**Avis de la Mission Régionale d'Autorité environnementale
de Bourgogne-Franche-Comté
sur le projet de centrale photovoltaïque
au lieu-dit « Champs des laves »
sur la commune de Crotenay (39)**

n°BFC-2020-2604

Plan de masse et implantation (extrait du dossier – page 13)

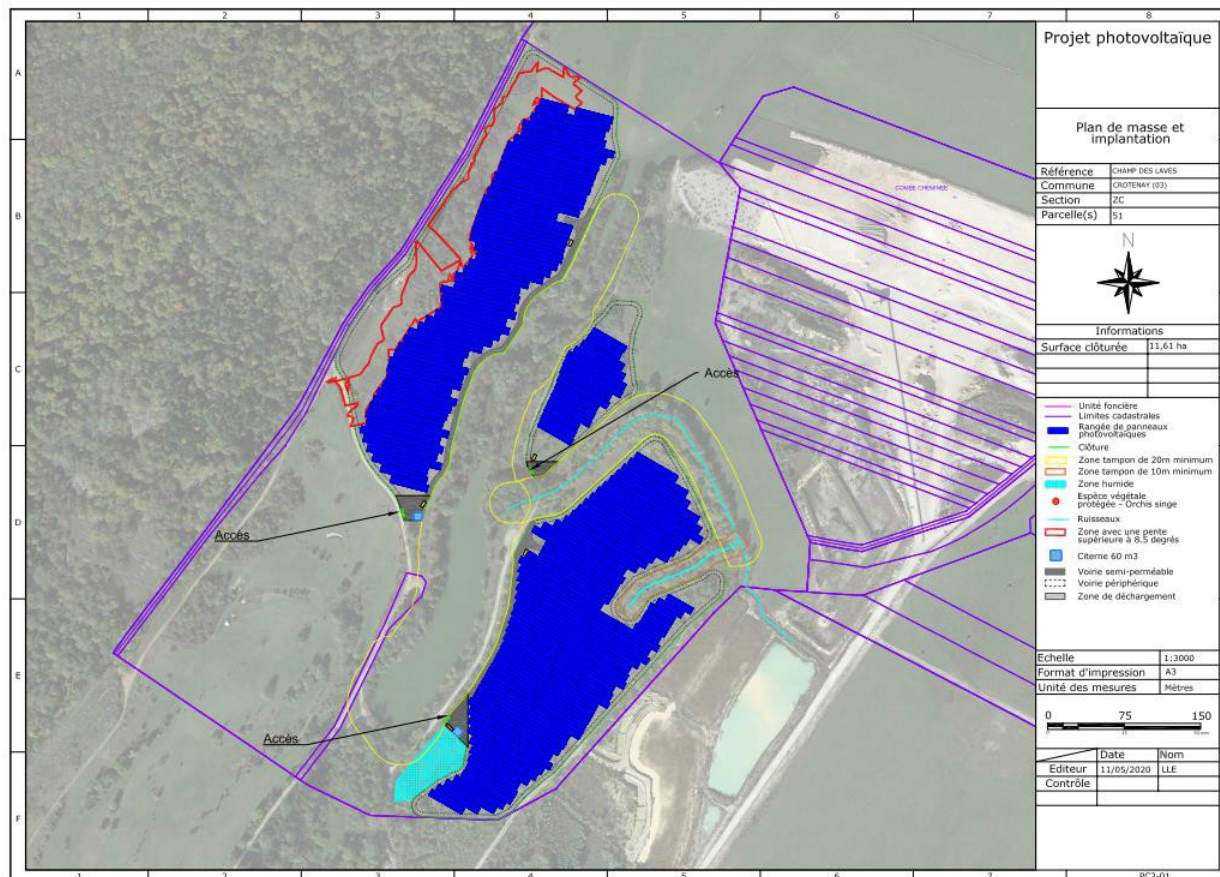
La ZIP est située entre 512 m et 526 m NGF d'altitude sur un terrain en pente moyenne à faible, inférieure en moyenne à 8 degrés (les zones dont la pente dépasse 8,5° sur le talus à l'ouest sont évitées – tracé en rouge
